## **INFORME SOBRE CONSULTA URBANÍSTICA**

**FORMULADA:** DISTRITO DE PUENTE DE VALLECAS  
**FECHA RECEPCIÓN:** 1 de diciembre 2005  
**ASUNTO:** Condiciones de iluminación y ventilación en transformación de locales a viviendas.

**C/ TENIENTE MUÑOZ DÍAZ, 6**

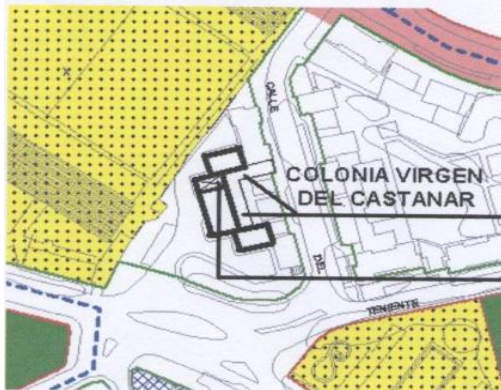
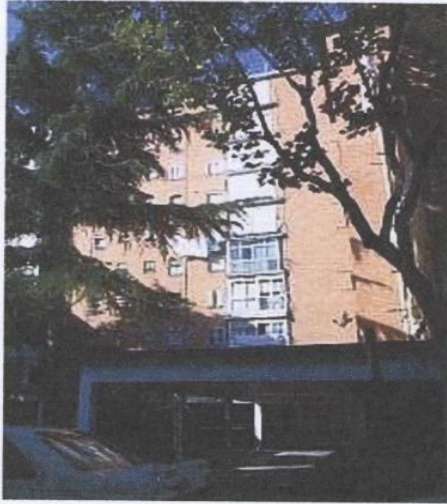
*A este local se accede a través de un espacio libre en el que existe una marquesina con un ancho de unos 5 m. a nivel de planta baja. La dimensión de este elemento se entiende que interfiere sobre las condiciones de ventilación e iluminación de las piezas que abran a esa fachada. Se ha pedido aclaración sobre la situación del local pero todo parece indicar que su posición, además, coincide con la esquina de la marquesina.*

Marquesina en L, de unos 5 m. de ancho

Posición probable del local (frente aprox. de 5 m)

Por otro lado, hay que indicar que las marquesinas no impiden que las viviendas situadas bajo las mismas cumplan las condiciones de exteriores.

*C/ LUIS MARIN, 2 (Palomeras Sureste)*

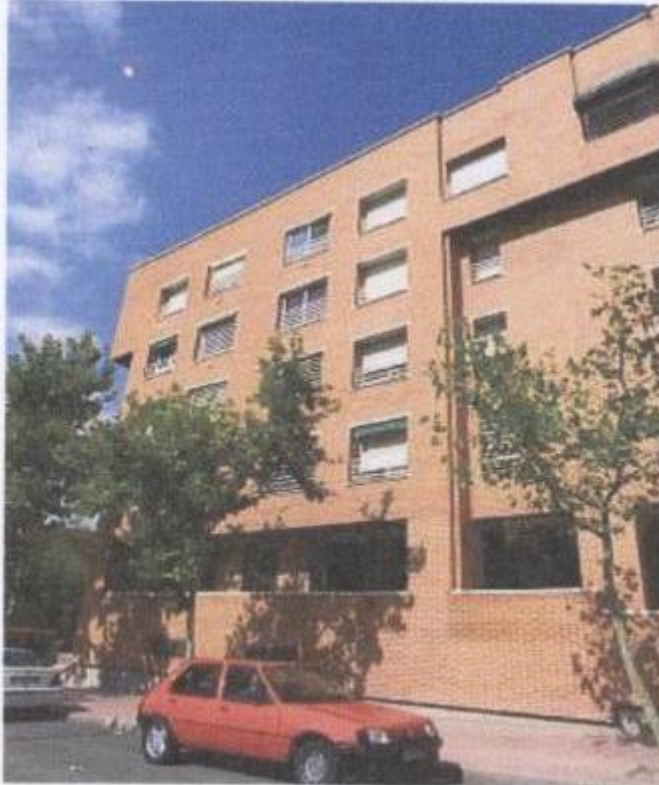
*Existen soportales, de 3 m. de anchura aproximadamente, resueltos -en lugar de con soportes aislados- con machones de ladrillo y/o petos de fábrica cuya dimensión reduce notablemente la superficie abierta del mismo.*

*En algunos casos, locales de 5 m. de fachada quedan enfrentados a machones también de 5 m., por lo que no hay posibilidad de abrir huecos que no queden obstaculizados con dicho cerramiento, distante de ellos algo menos de 3 m. Podría considerarse, incluso, que la vivienda no cumple la condición de exterior.*

Estas condiciones se incumplen si existe un cerramiento opaco de suelo a techo, en el soportal o en la planta baja porticada, que se encuentre enfrentado al local (ver fotografías de LUIS MARÍN, 2). En este caso no se debe admitir la transformación de local a vivienda.
